株式会社イマガワ

引戸(上吊・下荷重仕様)仕様変更について

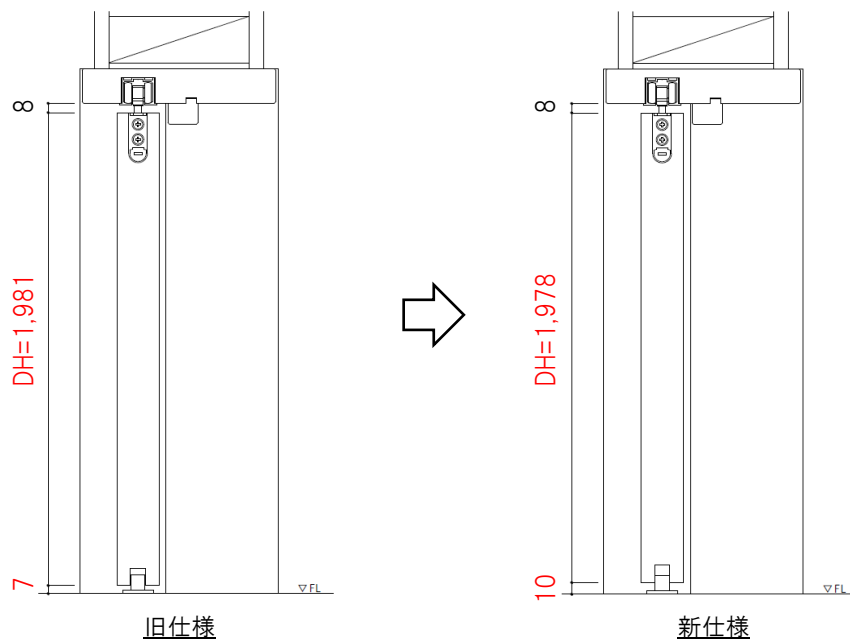
引戸(上吊・下荷重仕様)全種について、標準DHを1,981mm⇒1,978mmに変更(建具下端からFLまでのクリアランスを7mm⇒10mmに変更)。特注サイズについては、建具下端からFLまでのクリアランス10mmに則りDH設定。

上吊引戸において敷居を追加される場合、施工状況によっては、建具下端から下部ガイド座部分上端までのクリアランスが確保できず、建具と下部ガイドが干渉する問題が発生する可能性があるため。

互換性有り(寸法変更無し・仕様変更前の枠に仕様変更後の建具取付け可)。
